## ועדת שימור – מועצה מקומית זכרון יעקב

ישיבה מספר 04-2025 – יום רביעי 15/10/2025 כ"ג בתשרי תשפ"ו

### פרוטוקול החלטות

**סעיף 1 – היתר ברח' המייסדים 78 , גוש 11303 חלקה 92**

**תיאור הבקשה:**

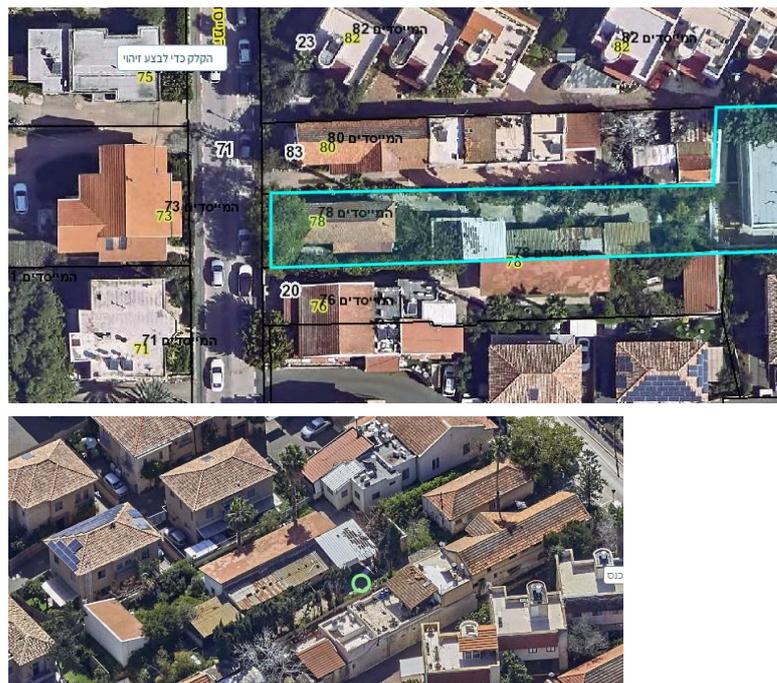
בישיבה הקודמת הוגשה בקשה שכללה בין היתר, הריסת מבנה היסטורי מוכרז לשימור (הרפת- דרגה 1) הוועדה החליטה באותה ישיבה לצאת לסיור במקום.

עם זאת, בתיאור הבקשה שהוגשה כעת, במסגרת ההגשה החדשה, לא תוקן הנוסח ומצויין –

הריסת מבנה היסטורי מוכרז לשימור – הרפת. פרוק מבנה היסטורי הנגריה ובניית מחדש, פרוק גדר מפרידה היסטורית ובניית בית מגורים דו קומתי חד משפחתי + מרתף+ בריכה+ תוספת מחסן למבנה סטודיו בצמוד למבנים לשימור דרגה 1, 2.

במסמכים שהוגשו ממשיך להופיע תיאור שאינו תואם את ההצעה הנוכחית בפועל, במיוחד ביחס למבנה הרפת (האורווה), שעדיין רשומה כמיועדת להריסה. גם לגבי הקיר המזרחי של האורווה, הנמצא בדרגת שימור גבוהה, יש לבקש שינוי פתחים ולא הריסה של חזית שלמה. נדרשת התאמה מלאה בין תיאור הבקשה לבין השרטוטים והכוונה התכנונית.

למבנה לשימור מוצע גג קל מבודד – בעוד שעל פי הוראות השימור, יש להשיב גג רעפים מדגם מרסיי המקובל בזכרון יעקב. יש להבהיר בשרטוטים את סוג הגג, לרבות פרטיו, ואת ההבחנה בין גג האורווה ההיסטורית לבין כל תוספת חדשה (פרגולה/גגון), כדי להבטיח שהמבנה המשומר יישמר ויזואלית כישות עצמאית ומובחנת.

בחפירות הצפויות (לצורך מרתף או יסודות לתוספות), יש לשמור על מרחק בטיחות ממבנה האורווה. יש לנסח בהגשה מנגנון ברור לאבטחת המבנה בתקופת העבודות – לא רק כשיקול הנדסי אלא כהיבט שימורי הכרחי.

על התוכנית לכלול סימון של כלל העצים בשטח, ובמיוחד העץ המצוי בסמוך למדרכה ולחזית הרחוב – עץ בעל ערך היסטורי, נופי ושימורי גבוה ביותר. יש להבטיח שהעבודות לא יפגעו בו או בצמחייה הוותיקה בשטח.

בתכנית מצוינות שתי חניות בלבד, ואינה נותנת מענה לשימושים הנרחבים המוצעים – לרבות סטודיו, משרדים וצימר דו-קומתי. יש לבחון האם קיים פטור, כופר חניה, או האם

בתוספת הקומה למבנים הקיימים (המבנה המערבי אל רחוב המייסדים והנגריה), יש להקפיד על הבדל ברור ומוצהר בין המבנה המקורי לבין התוספת – בין אם בחומר, בפרופורציות או בפרטי הביצוע. הבחנה שימורית זו בין החדש לישן דרושה לקידום פיתוח מאוזן המוסיף שכבה חדשה בלי לדרוס את ערכי העבר.

הקיר מזרחי של מבנה לשימור (דרגה א) – ניתן לפתוח בו פתח רחב, אך יש לשמור על הפינות ועל קורה עליונה מחזקת, תוך שימור האבנים לפירוק. אין לאפשר הריסה מלאה שלו.

נקודת החיבור בין מבנה האורווה לבין הבנייה החדשה דורשת עיבוד תכנוני מדויק. יש ליצור פתח (ולא הריסה מלאה), לשמור על הרחקה פיזית מסוימת מהמבנה, להציג פתרון אדריכלי מובהק למחבר – ולשמר את הפינות הנראות לעין, לשם קריאות ההיסטוריה של המבנה.

- עדכון תיאור הבקשה בהתאם לתכנית החדשה – במיוחד ביחס למבנה הרפת (האורווה) והקיר המזרחי.
- החלפת גג האורווה לגג רעפי מרסיי, בהתאם לדרישות השימור, והבחנה ויזואלית בין ישן לחדש.
- קביעת מנגנון ברור לאבטחת מבנה האורווה במהלך החפירות.
- תוספת התייחסות לחלוקה ההיסטורית של החצר ולשכבות הסיפור המקומי בשפת הפיתוח.
- סימון כלל העצים בתכנית, והבטחת שימור העץ הקדמי וצמחייה ותיקה.
- הבהרת פתרון החניה במגרש, או התייחסות לפטור/כופר – במיוחד ביחס לשימושים המתוכננים.
- בחינת הגדלת המרתף כחלק ממאפייני השימור הטיפולוגיים של המושבה.
- הדגשה תכנונית של ההבחנה בין ישן לחדש בתוספות הקומה.
- שחזור גדר האבן ושימור/שילוב השוקת ההיסטורית בפיתוח.
- קביעת סטייה מתואמת בקו הבניין הצפוני של המבנה החדש, לחיזוק החצר המרכזית.
- פתיחת פתח בקיר המזרחי תוך שימור הפינות והקורה העליונה – אין לאשר הריסה מלאה.
- עיבוד תכנוני מדויק לנקודת החיבור בין האורווה לבנייה החדשה – תוך שמירה על הפינות והפרדה מבנית.

**לאשר את הבקשה.**

**ובשלב בקרת התכנון יתואמו פרטי בניין מול יועץ השימור.**

**תיאור הבקשה:**

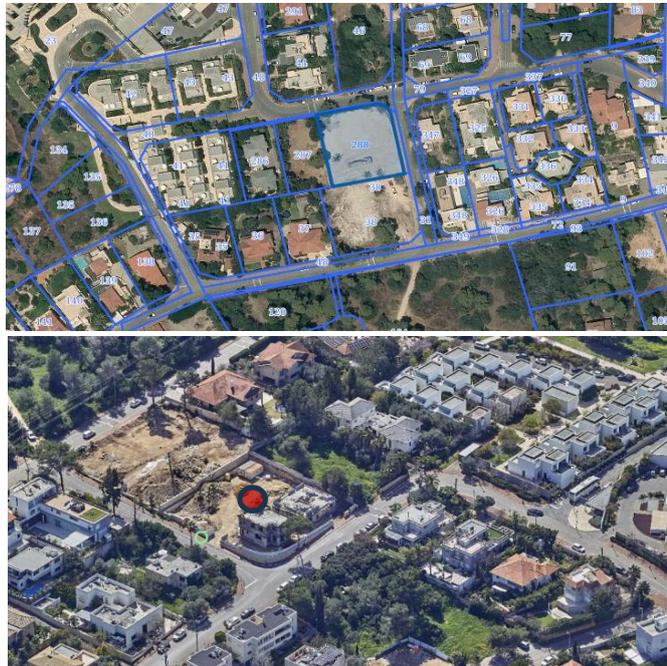
המגרש נשוא התכנית עבר פינוי מלא. נהרסו כלל המבנים והגדרות ונעקרו העצים הבוגרים, כך שהמרכיבים הפיזיים ההיסטוריים של המגרש אינם קיימים עוד. מבחינת שימור חומרי – אין כיום רכיב פיזי לשימור.

- הוראות התב"ע המוגשת לאישור (סעיף 6.1.4) מחייבות שמירה על עצים בוגרים ונטיעות חדשות של עצים רחבי נוף נותני צל. בפועל, כלל העצים נעקרו, ולתכנית שהוגשה להיתר במקביל אין אפשרות ליישם בפועל את הנטיעות הנדרשות.
- הבריכה המתוכננת מטר מקווי המגרש, בשילוב גדרות גבוהות ושערי חניה, אינם מאפשרים שתילה אפקטיבית של עצים רחבי צמרת שיתרמו לצל במרחב הציבור
- ללא תכנון כבר בשלב זה הכולל גם את מיצוי זכויות הבניה וגם את הנטיעות החדשות הגובלות במרחב הציבורי, תקבל חזית רחוב אטומה בגדרות, שערים גבוהים וחשופה לשמש – בניגוד ל"רוח המקום" המקורית של זכרון יעקב בכלל והרחוב בפרט.

1. **חזית הרחוב** – יש להציג תכנית בינוי מפורטת שתראה פתרון לחזית הפונה לרחוב, לרבות טיפול בגדרות ושערים, באופן שלא יחסום את הקשר בין הרחוב למגרש בחומה אטומה.
2. **עצים וצל** – כתנאי מהותי, יש לדרוש תוכנית המפרטת את נטיעת עצים רחבי צמרת (לפחות 8-9 יחידות) במיקום שיבטיח צל למדרכה הציבורית ולא רק נטיעות סמליות בשטח הפרטי.
3. **סמכות** – יש להבהיר, בתוך התב"ע המוצעת, כי גם פעולות הכריתה, ההעסקה או הנטיעה מחייבות לא רק את אישור פקיד היערות אלא גם את אישור ועדת השימור היישובית.
- יש להדגיש, **המועצה המקומית** – בהיותה הגוף המתחזק והאחראי בפועל על חזות הרחוב והמרחב הציבורי – חייבת להיות צד לאישור הפתרונות. סמכות זו נובעת מאחריותה כלפי התושבים על איכות הרחוב, הצלתו והאופי ההיסטורי שלו.
4. **זיכרון המקום** – מאחר וכל הרכיבים הפיזיים ההיסטוריים הוסרו, אחריות היזם היא לשמר את רוח המקום דרך טיפול מוקפד בחזות הרחוב, בנטיעות ובצללה, כנדרש ברוח התכנית המתאר של זכרון יעקב ובערכי המושבה.

אין התנגדות עקרונית לאשר את התכנית בהיבט זכויות הבנייה. עם זאת, קיימת בעיה מהותית בהיבט השימור הערכי – חזות הרחוב ורוח המקום. ועדת השימור מתבקשת לקבוע כי מתן היתר יותנה בהצגת תכנית בינוי המשלבת נטיעות רחוב אפקטיביות ופתרון לחזיתות, באישור משולב של ועדת השימור, המועצה המקומית והוועדה המקומית.

הוועדה מאשרת את הבקשה, ומביעה צער על כך שהעצים הבוגרים בשטח נכרתו. ללא רישיון.

**תיאור הבקשה:**

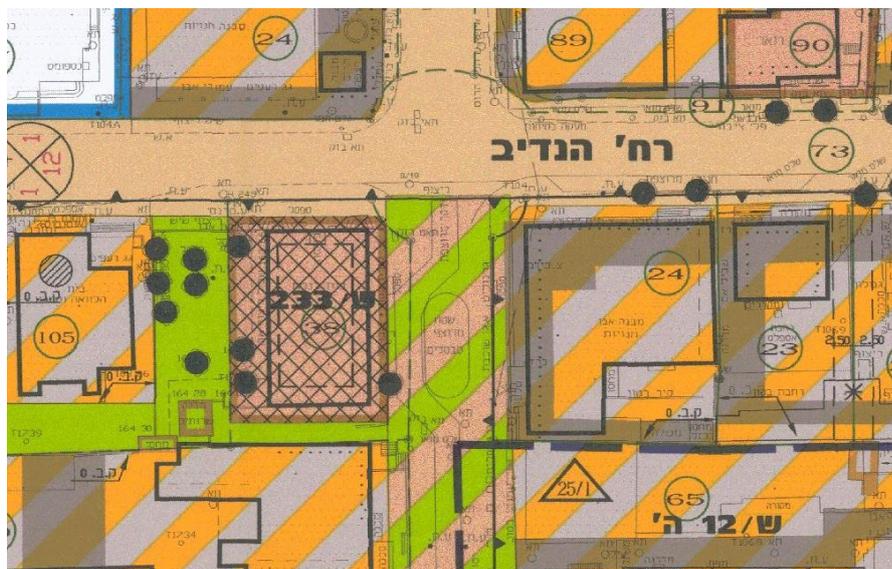
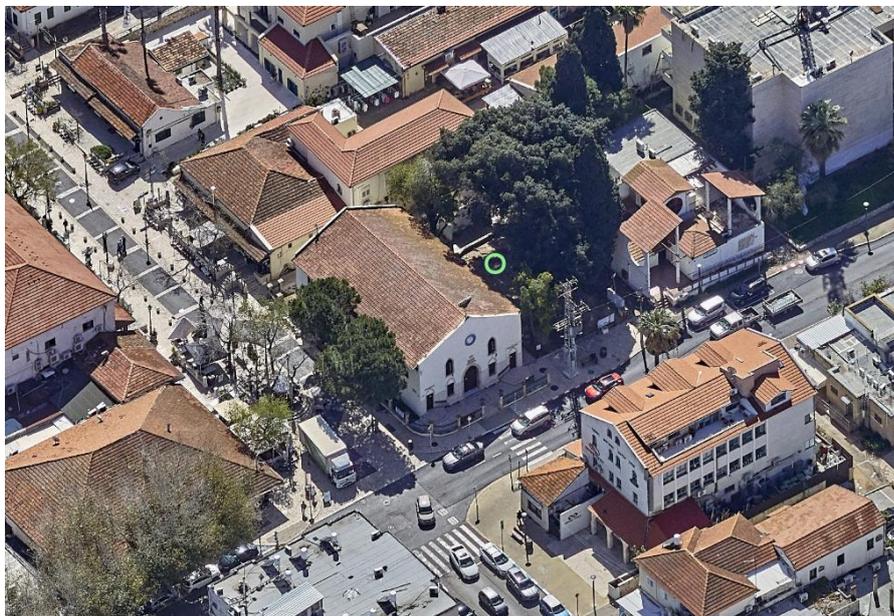
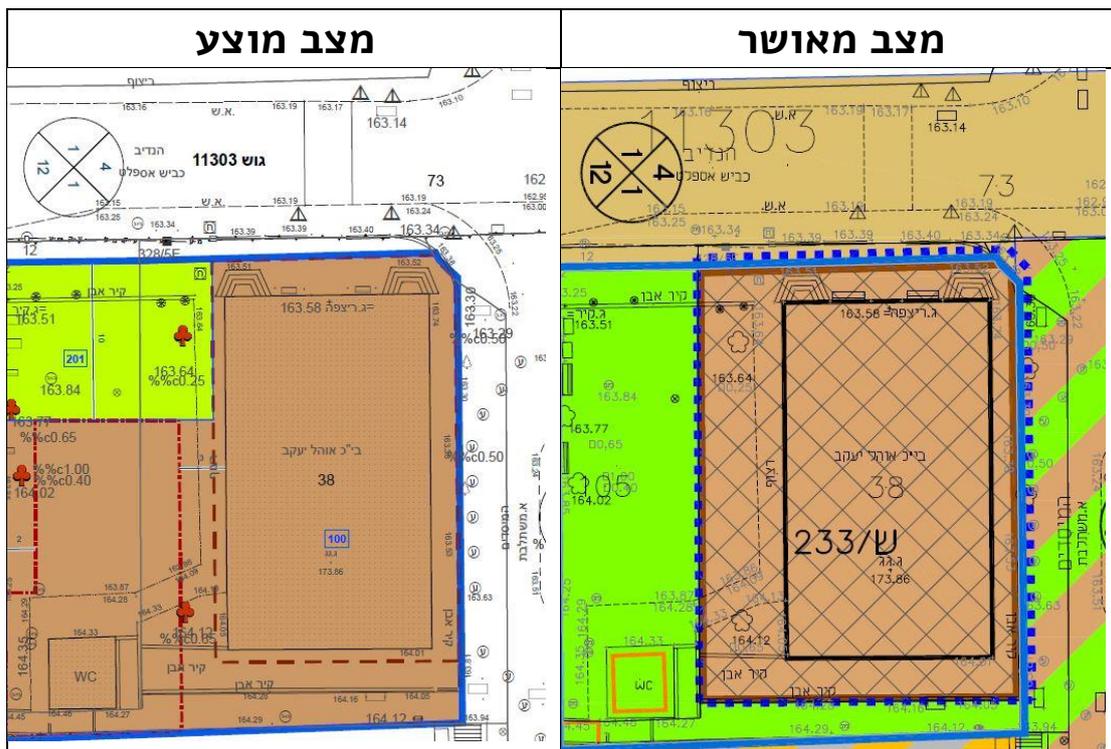
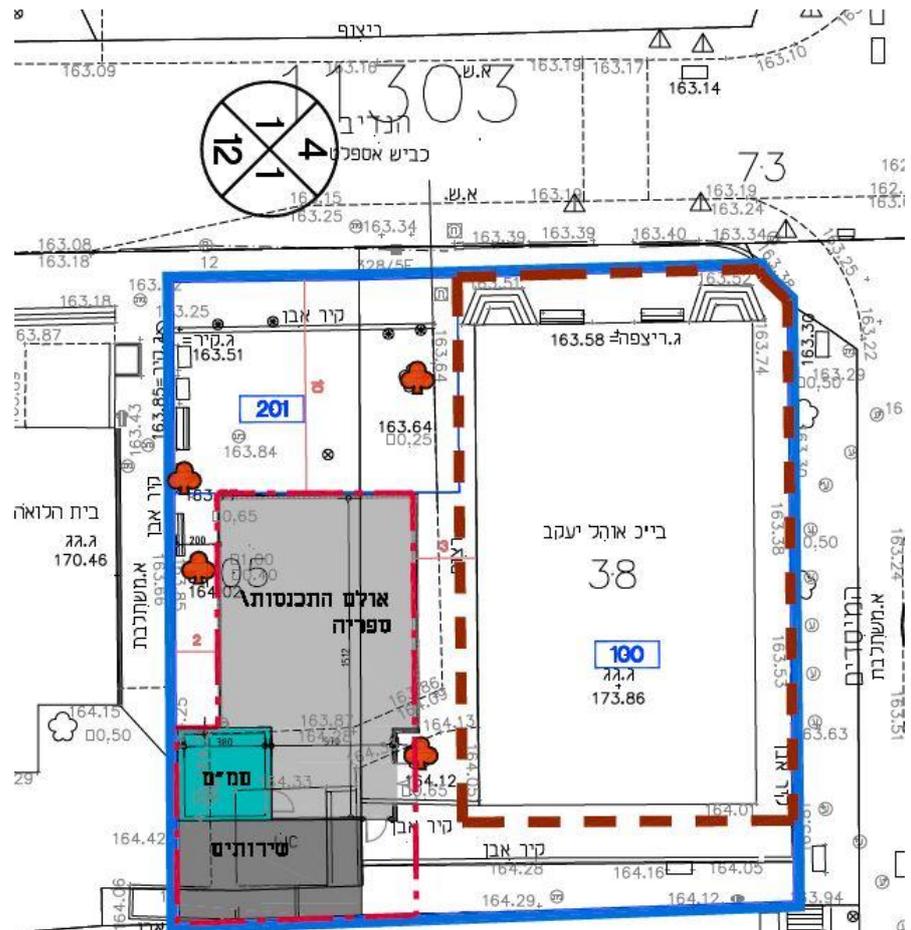
- צמצום תחום האתר הלאומי

- **צמצום השטח הפתוח הסובב את בית הכנסת** – החיץ הנופי וההיסטורי שאיפשר עד כה את קריאתו הציבורית של המבנה.
- **הצמדת מבנה חדש למבנה ההיסטורי.**
- יש לשים לב כי **מיקום הגדר הקיימת** בתשריט ביחס לקו הכחול אינו בהלימה.
- מוצעות 895 מ"ר בנויות תוספת, מתוכן חלקו של המ"מ בבינוי סביר שיהיה

- שינוי ייעוד קרקע מ"אתר לאומי" לשטח למבני ציבור.
- שינוי ייעוד משטח ציבורי פתוח (ש.צ.פ) לשטח בנוי.
- עקירת עצים לשימור (אתר 1.3.3 ברשימת השימור הכוללנית)
- הקמת מבנה בקומה אחת במרחק של כשלושה מטרים מחזית המערב של בית הכנסת.

לא לאשר את הבקשה בשלב זה. יש להגיש בקשה מחודשת בהתאם למסקנות תיק תיעוד מאושר. מאחר שהשטח מצוי בתחום אתר לאומי. מצורפים:

#### **הוועדה מחליטה להתכנס לדיון נוסף בנושא הבקשה.**

- הבקשה עוסקת בהקמת מבנה בן קומה אחת, בשטח המוגדר היום שצ"פ ופיתוח חצר קדמית.
- בתשריט ובתכנית ייסומנו העצים לשימור, ובהוראות התכנית תינתן התייחסות לשימור העצים ולבית הגידול.
- עצים המוגדרים לשימור בתב"ע אינם ניתנים לכריתה ויש לשמור גם על בית הגידול/מערכת השורשים.
- תוגש הדמיה מזווית של אדם הולך ברחוב, שתדגים את העמדת המבנה המוצע ואת פיתוח הגינה בקדמת המבנה.
- הוועדה תבחן את תיק התיעוד והערכים שחשוב לתת להם ביטוי.
- הביטוי ליעוד בתשריט יהיה שינוי ייעוד משצ"פ לשצ"פ ושב"צ (פיג'מה).
- קו הבנין של המבנה יהיה ס לכיוון מערב ודרום.
- ייכתב בהוראות התכנית שבמסגרת ההיתר יוגדרו חומרי גמר ופרטים למבנה המוצע.
- תנאי לאיכלוס המבנה יהיה פיתוח הגינה בחזית.
